CEI
IEC
60856

AMENDEMENT 2
AMENDMENT 2

Amendment 2

**Pre-recorded optical reflective videodisk
system "Laser vision" 50 Hz / 625 lines – PAL**

Figure 1 – Mechanical parameters of the disk (see 4.1 to 4.13)

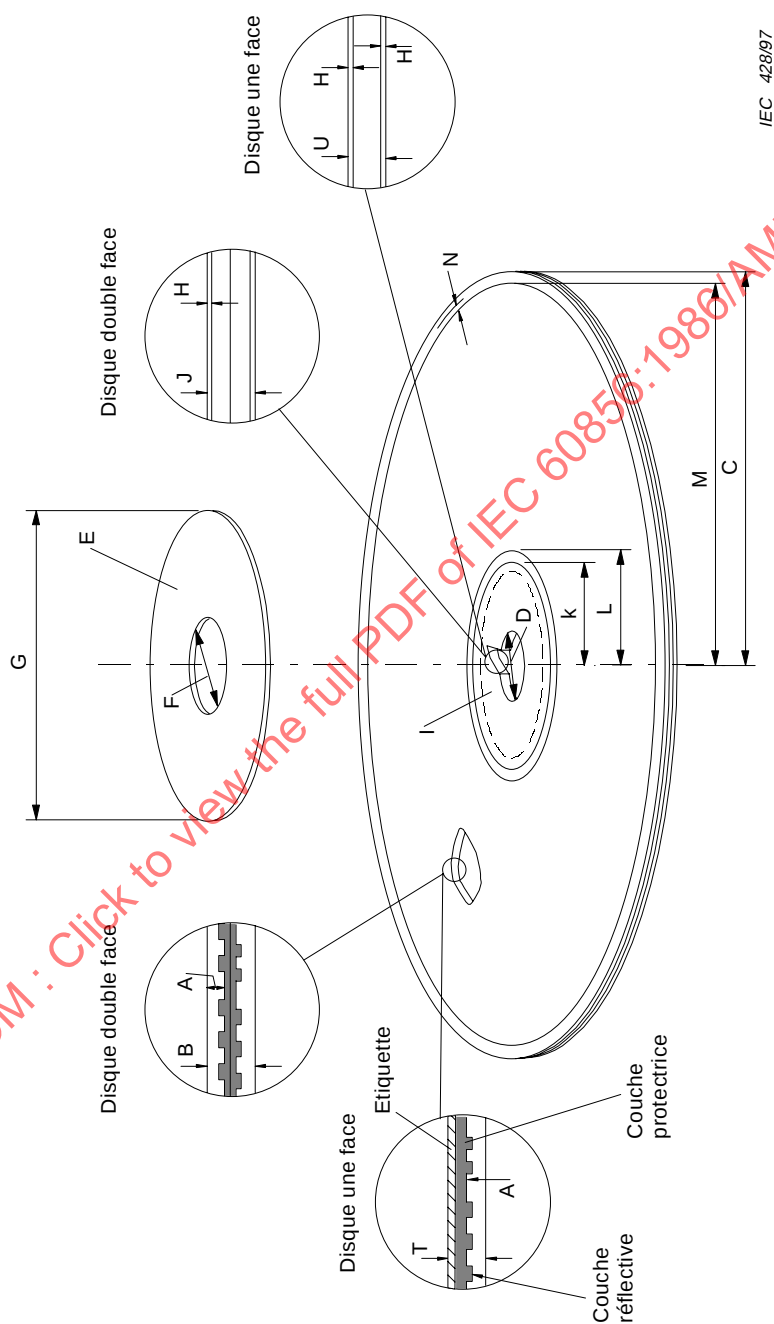
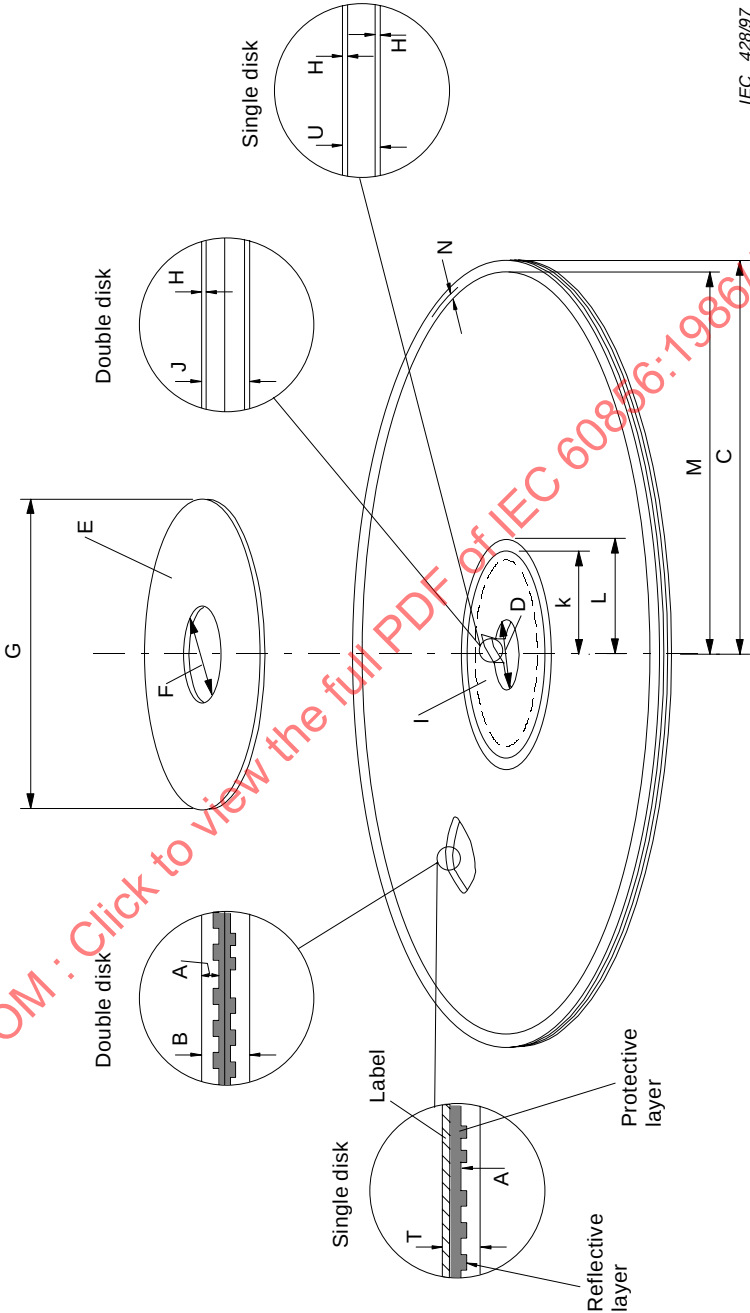
Replace the existing figure 1 by the following:

Characteristics to be specified	Requirements	Methods of measurement and/or conditions
4.1.3 Thickness of single disk (T), figure 1	min. = 1,1 mm, see figure 1a max. = 1,4 mm

Characteristics to be specified	Requirements	Methods of measurement and/or conditions
4.4 Label (E), figure 1	A label on both sides of a double and a single disk is allowed. The label of a single disk on the transparent side is optional, but the label on the protective layer side is mandatory	
4.4.1 Inside diameter of label (F), figure 1	min. = 35 mm max. = 38 mm	
4.4.2 Outside diameter of label (G), figure 1	min. = 86 mm max. = 100 mm

Characteristics to be specified	Requirements	Methods of measurement and/or conditions
4.4.3 Outside diameter of the label (G), figure 1 of a single disk on the protective layer side	min. = 86 mm max. = 300 mm	
4.4.4 Thickness of label (H), figure 1	So that thickness of disk in clamping area (subclause 4.5.3) is within specification	
4.4.5 Position of label	Should not overlap either centre hole or, in case of a single disk, the outer diameter of the protective layer side

Figure 1b – Possible profiling of the clamping area of a single disk without labels (see 4.5.3.2)

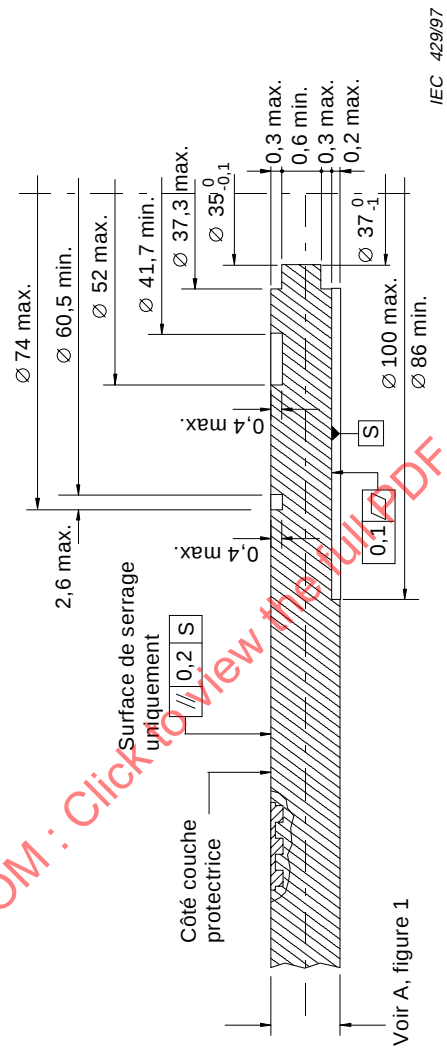
Add, after the figure 1a, the following new figure 1b:

Characteristics to be specified	Requirements	Methods of measurement and/or conditions
4.5.3 Thickness of disk in clamping area including labels		
4.5.3.1 For double disk (J), figure 1	min. = 2,2 mm max. = 2,9 mm	
4.5.3.2 For single disk (U), figure 1	min. = 1,1 mm, see figure 1b max. = 1,45 mm, see figure 1b

NOTE – Flat single disks without notches or dents are recommended. However, to enable single disks to be produced with equipment for double disk production, the profile shown in figure 1b is permitted.

Figure 2 – Measurement of vertical deviation and radial angle θ of programme tracks during rotation at playback speed (see 4.16)

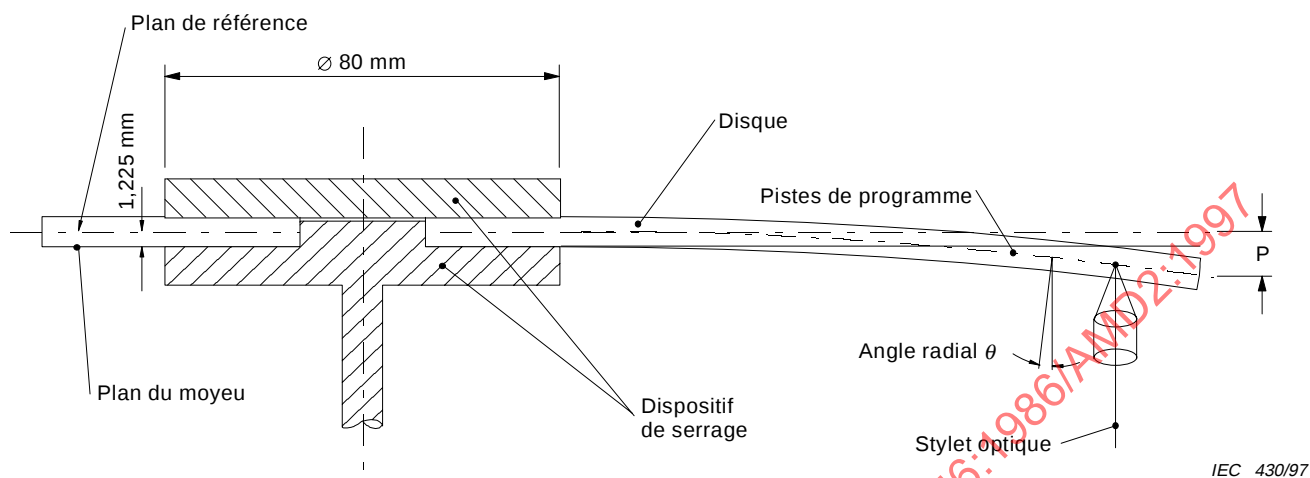
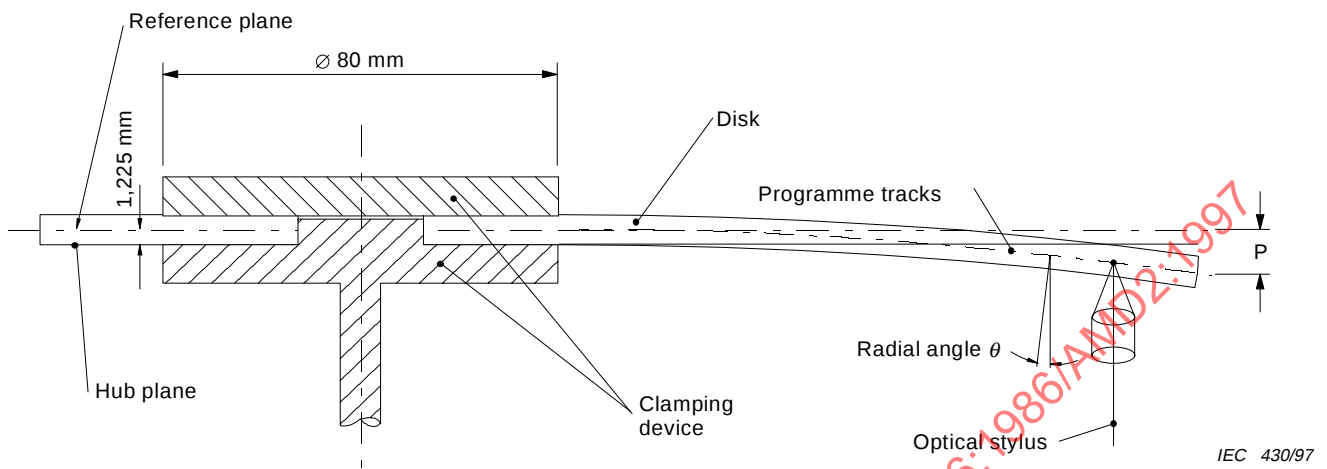
Replace the existing figure 2 by the following:

Characteristics to be specified	Requirements	Methods of measurement and/or conditions
4.16.5 Maximum radial angle (θ) between the normal on the surface (not infoside) and the optical axis	$\pm 1^\circ$	See figure 2

Figure 8 – VITS (see 9.1.3)

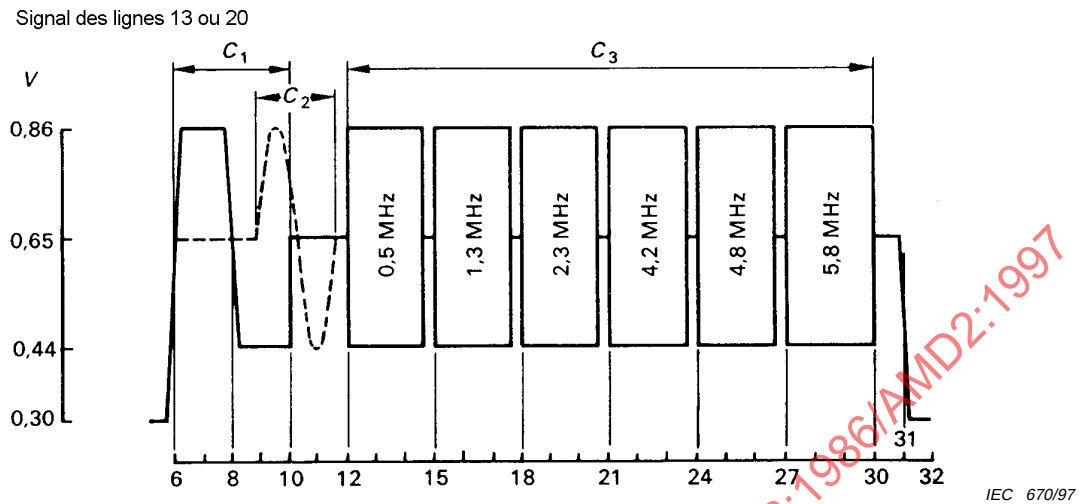
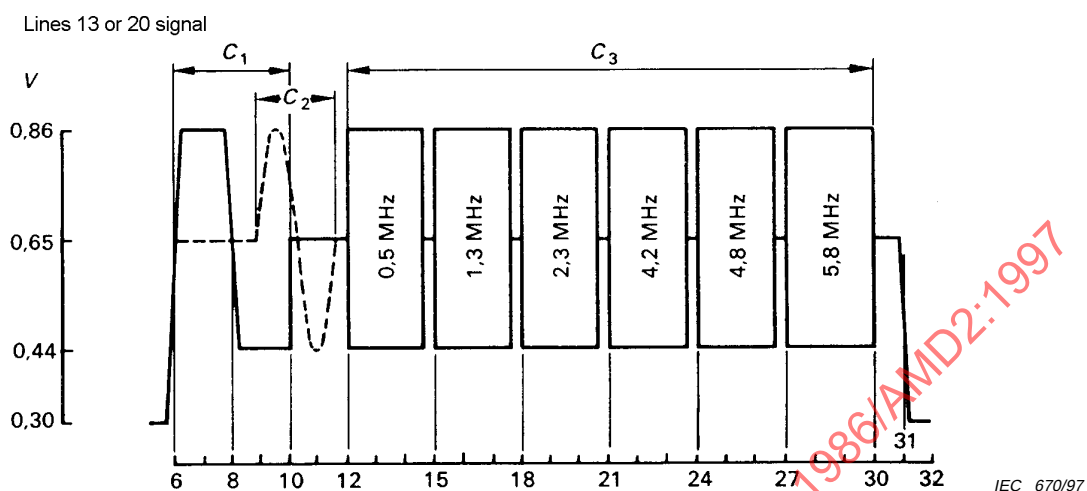
Replace the existing figure 8 by the following:

Signal elements:

a) White reference bar (C_1)Amplitude = 80 % of $0,70 V_{pp} \pm 1 \%$

Rise and fall time = 200 ns

b) Black reference bar (C_2)Amplitude = 20 % of $0,70 V_{pp} \pm 1 \%$

Rise and fall time = 200 ns

c) Sine wave bursts (C_3)Frequencies = 0,5; 1,3; 2,3; 4,2; 4,8; 5,8 MHz $\pm 2 \%$ Amplitude = 60 % de $0,70 V_{pp} \pm 1 \%$

Start/stop: zero phase

Figure 10 – VITS (see 9.1.3)

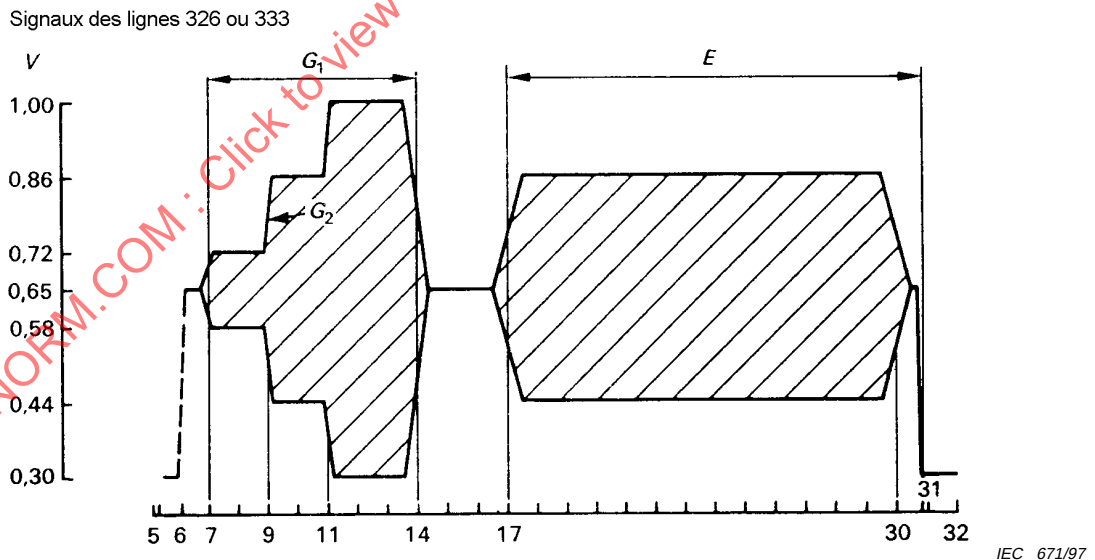
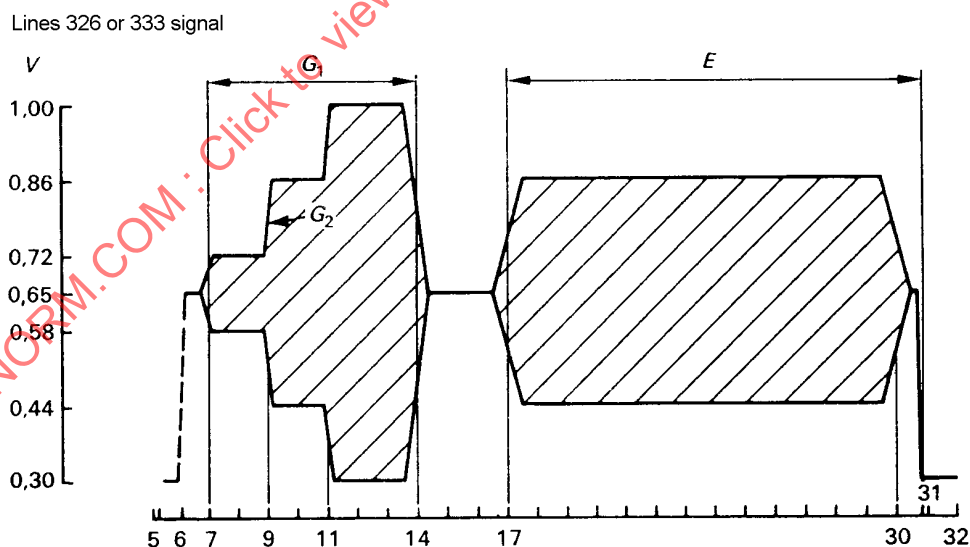
Replace the existing figure 10 by the following:

Signal elements:

a) Three level chrominance bar (G_1)Amplitudes = 20 %, 60 % and 100 % of $0,70 V_{pp}$
($\pm 1 \%$ of B_2)Grey level = 50 % of $0,70 V_{pp} \pm 1 \%$ Rise and fall time = $1 \mu s \pm 5 \%$ DC content $\leq 0,5 \%$ b) Chrominance reference (E)Amplitude = 60 % of $0,70 V_{pp}$ ($\pm 1 \%$ of B_2)Grey level = 50 % of $0,70 V_{pp} \pm 1 \%$ Rise and fall time = $1 \mu s \pm 5 \%$

Figure 19 – Limits of HFM (see 12.3.1)

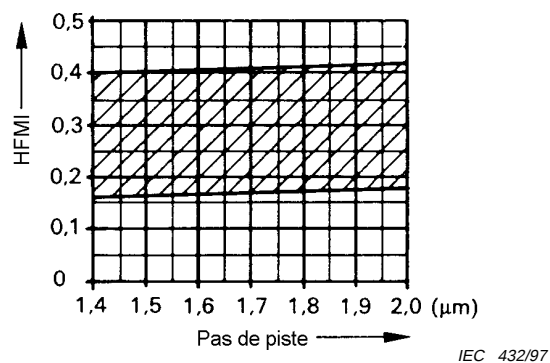
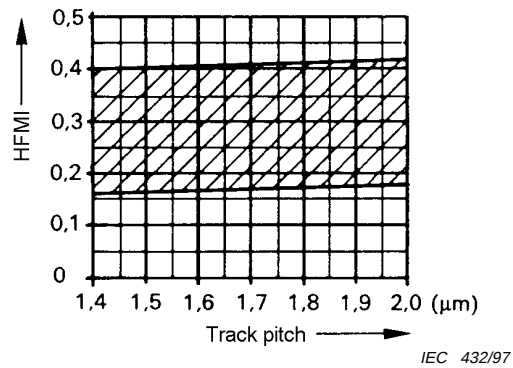
Replace the existing figure 19 by the following:

$$S_r = (802 \pm 26) \text{ pits/mm}$$

$$S_r = \frac{f}{2\pi R \cdot f_r} \text{ pits/mm}$$

Figure 23 – Signal processing encoding

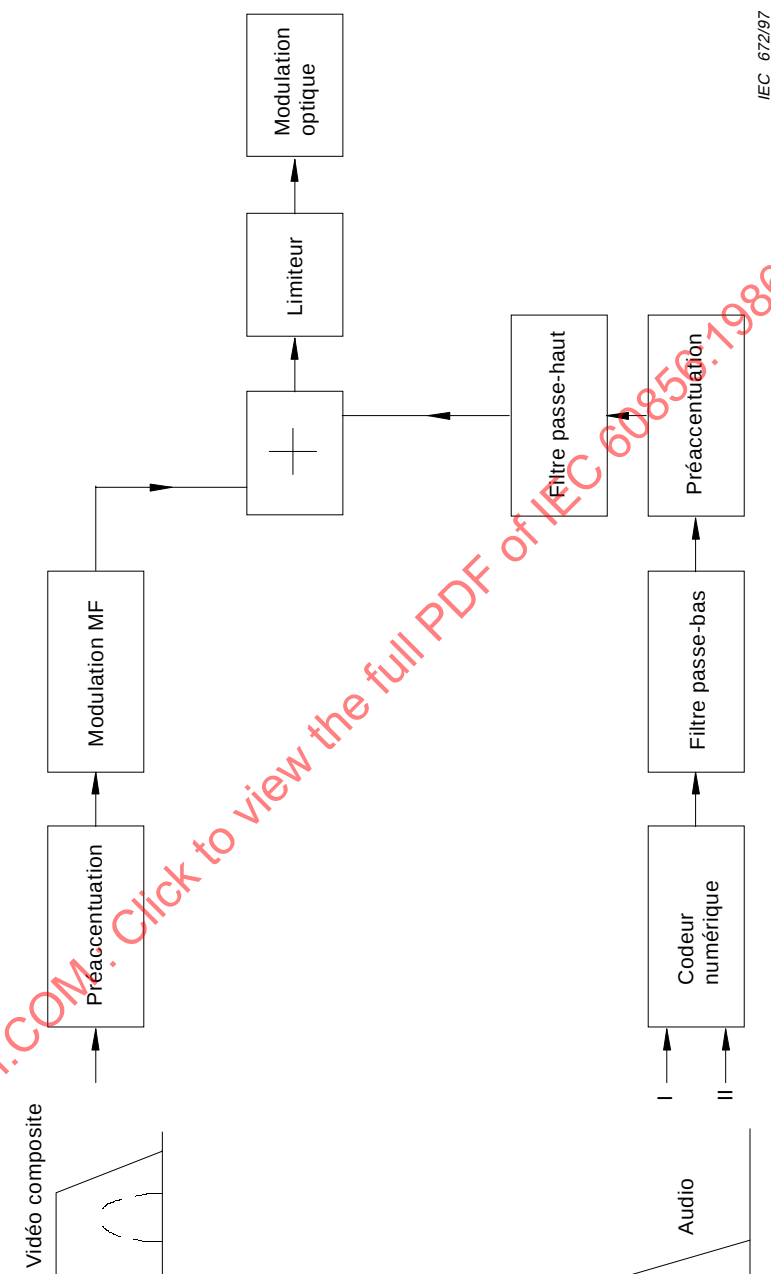
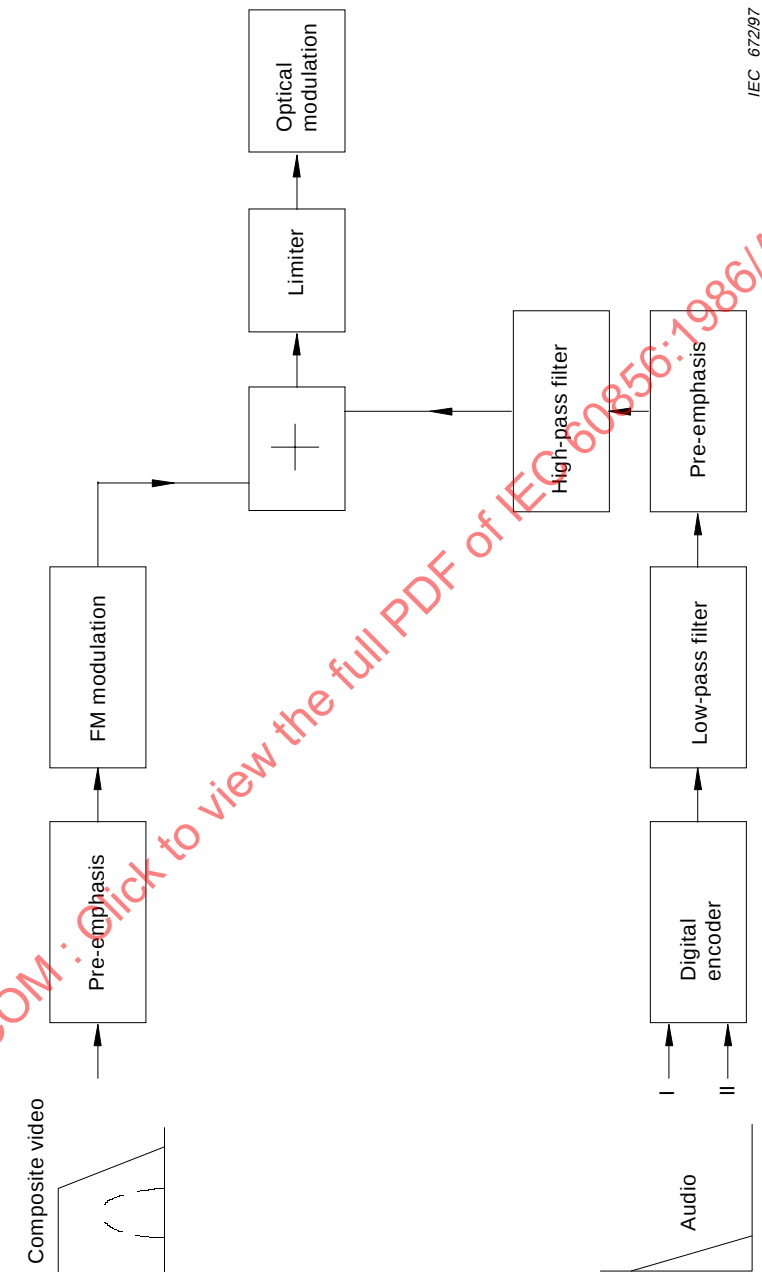
Add, after figure 22, the following new figures 23 to 26:

The EFM signal, as defined in IEC 60908, prior to modulation, is filtered by a low-pass filter with a frequency response as detailed in 13.1.2, a high-pass filter with a response as shown in figure 25, and shall have a pre-emphasis as detailed in figure 25. The digital signal is a symmetrical double edge pulse width modulated onto the main carrier and recorded on the disk as shown in figure 23.
